**Всемирный форум для согласования
правил в области транспортных средств**

Рабочая группа по пассивной безопасности

Правила № 14 ООН (ремни безопасности)**Предложение по поправкам серии 10 к Правилам № 16
ООН (ремни безопасности)*****Представлено экспертом от Японии**

Рис. 1
Фотография, на которой показана траектория лямки с пряжкой на стенде для испытаний, предусмотренных в Правилах № 129 ООН

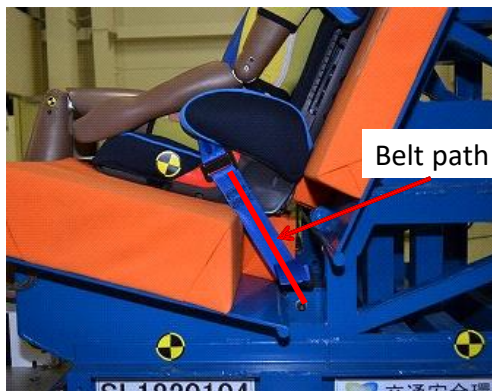
1. Траектория лямки между точкой эффективного крепления ремня безопасности и пряжкой обычно является прямой, как и на стенде для испытаний, предусмотренных в Правилах № 129 ООН (рис. 1). Вместе с тем в случае некоторых транспортных средств, представленных на рынке, траектория лямки между точкой эффективного крепления ремня и пряжкой проходит не по прямой, а огибает подушку сиденья (рис. 2).

Рис. 2
Фотография, на которой показана траектория лямки с пряжкой, не являющаяся прямой

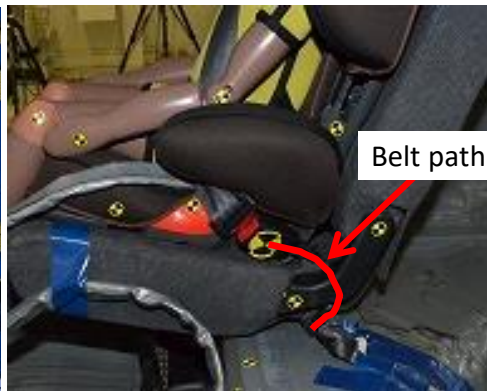
2. Если траектория лямки между точкой эффективного крепления ремня и пряжкой не является прямой, то при ДТП с лобовым ударом пассажиры могут значительно смещаться вперед. Возможны ситуации, когда при размещении пассажира на бустерном сиденье, закрепленном с помощью ISOFIX, ремень безопасности соскальзывает к шее и происходит проскальзывание (об этом говорится в документе GRSP-69-24). В результате этих явлений шея и живот ребенка, занимающего сиденье, подвергаются повышенному риску травмирования. Кроме того, это ведет к росту травматизма в области грудной клетки. На рис. 3 показана зависимость максимального ускорения грудной клетки манекена за 3 мс от величины провеса лямки с пряжкой для двух типов ДУС. Если провес лямки с пряжкой превышает [50] мм, то максимальное ускорение грудной клетки приближается к значениям критериев, предусмотренным в Правилах № 129 ООН, для одного из ДУС. Если провес лямки с пряжкой превышает [80] мм, то максимальное ускорение грудной клетки превышает вышеуказанные значения критериев.

- 8.2.3.1 Разница между фактической длиной лямки и расстоянием по прямой между точками EA и Vd должна составлять не более 50 мм.
- По усмотрению изготовителя выполнение вышеуказанного требования может быть доказано с использованием фактического транспортного средства, частей, чертежей или 3D-данных.

Рис. 3
**Зависимость максимального ускорения грудной клетки манекена
 за 3 мс от величины провеса ляжки с пряжкой**

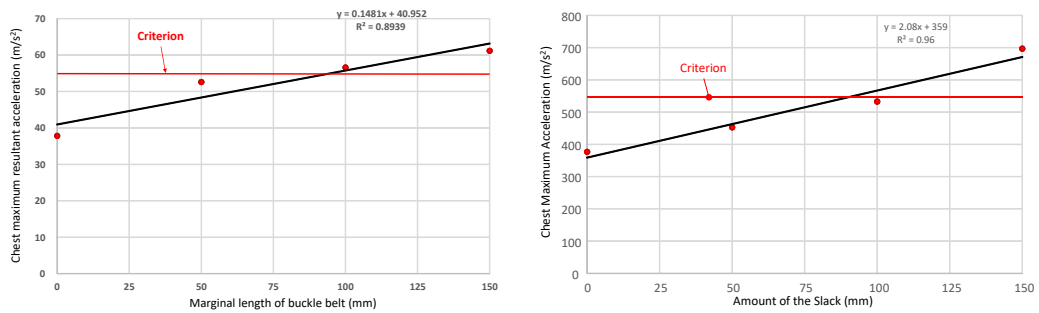
3. Провес ляжки с пряжкой увеличивает амплитуду смещения пассажира, что негативно сказывается на его безопасности (об этом говорится в документе GRSP-70–32).
4. Поэтому мы предлагаем ограничить провисание пряжки ремня.
5. Эти поправки позволяют предотвратить негативное воздействие на безопасность пассажиров.
